COMUNE DI CANICATTINI BAGNI

OGGETTO: COMUNE DI CANICATTINI BAGNI (SR) – L.R. N. 27 DICEMBRE 1978 N. 71 E SS.MM.II - VARIANTE E RIELABORAZIONE DEL PIANO REGOLATORE GENERALE – NORME TECNICHE D’ATTUAZIONE E REGOLAMENTO EDILIZIO COMUNALE.

PARERE ISTRUTTORIO DELL’U.T.C. SUL P.R.G.

CARTA GEOMORFOLOGICA Scala 1:5.000

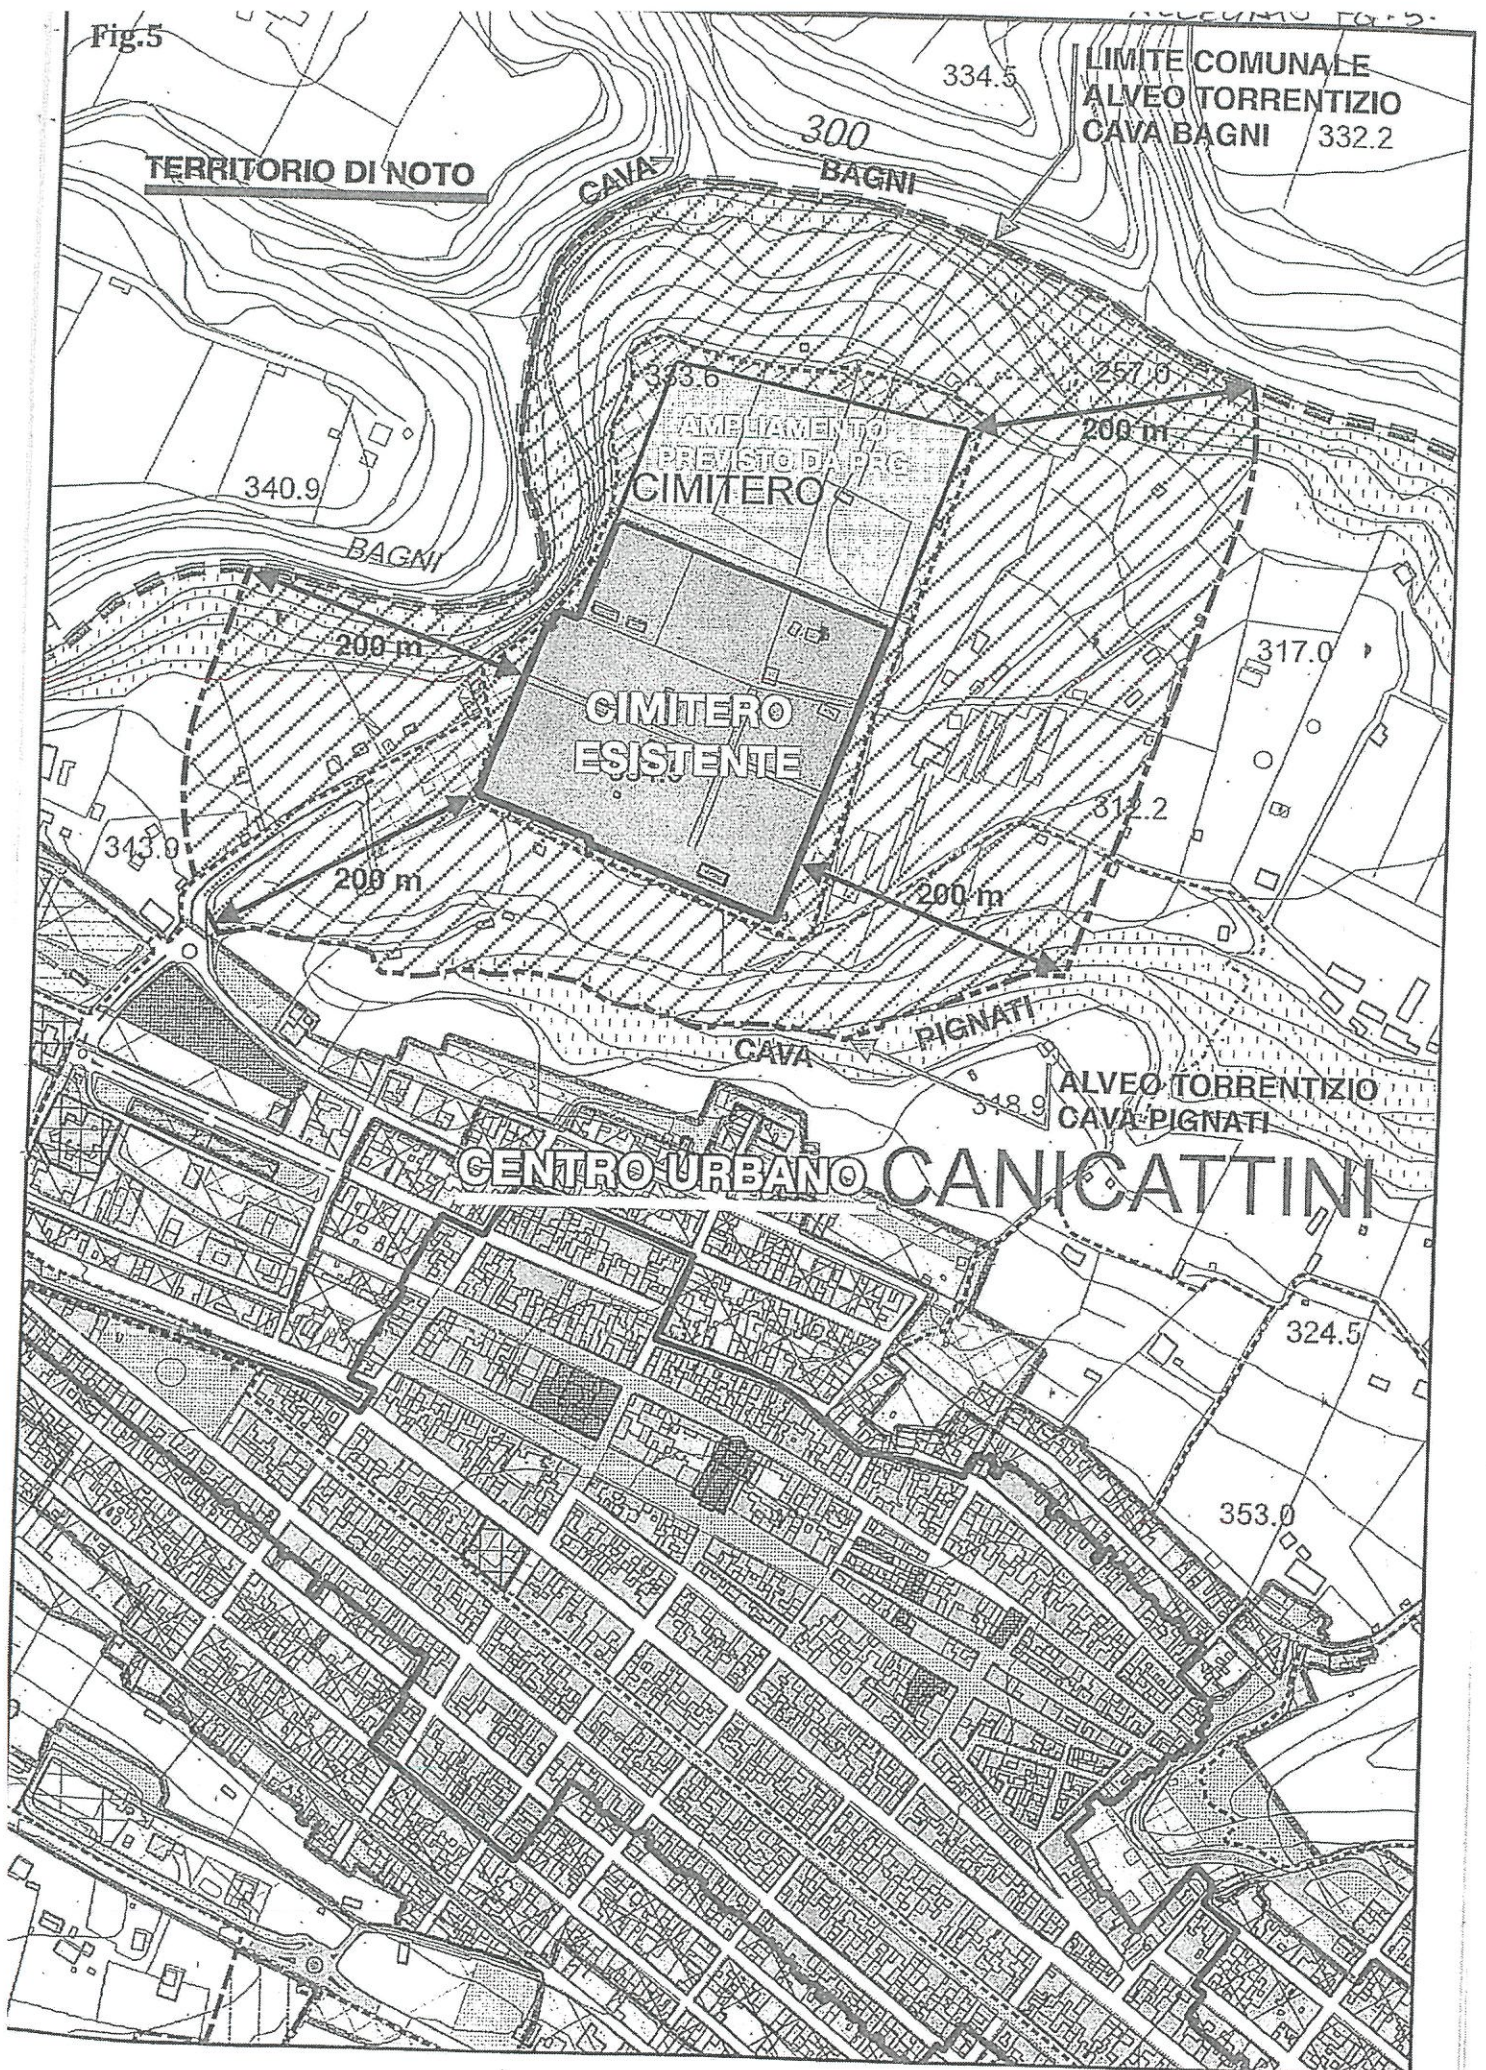
- VISTA la pianta planimetrica allegata (che è parte integrante del presente provvedimento).

ai sensi dell'art. 4 del D.A. del 29/07/2003, parere FAVOREVOLE per la variante e rielaborazione del P.R.G. - fascia di rispetto dell'impianto cimiteriale esistente e di previsione nel Comune di Canicattini Bagni. Il presente provvedimento autorizzativo non sostituisce e comprende altre autorizzazioni e/o adempimenti che le vigenti disposizioni di leggi e regolamenti prescrivono di competenza di altri Organi ed Uffici.
